変更対象製品：MF-9101シリーズ、MF-914、CPA-9000シリーズ、LMH5シリーズ

ATTENUATOR PROFADER STUDIO EQUIPMENTS
東京光音電波株式会社

変更箇所詳細

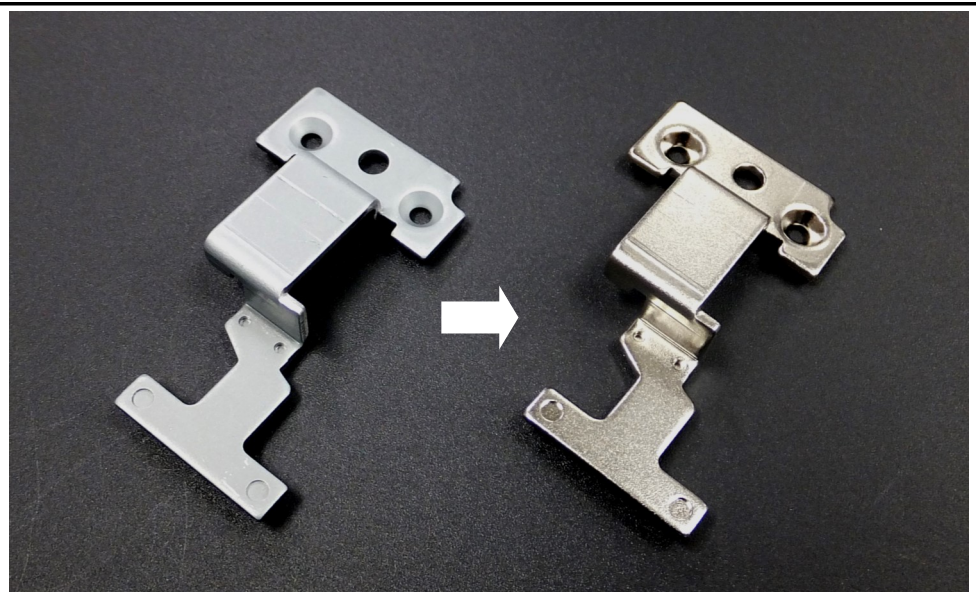
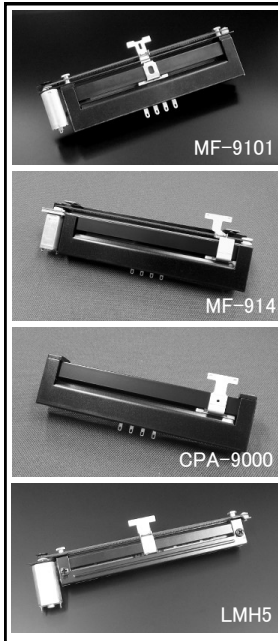
- レバー板金を電気亜鉛メッキ材加工から冷間圧延鋼板(SPCC)加工及びニッケルメッキ仕上げに変更
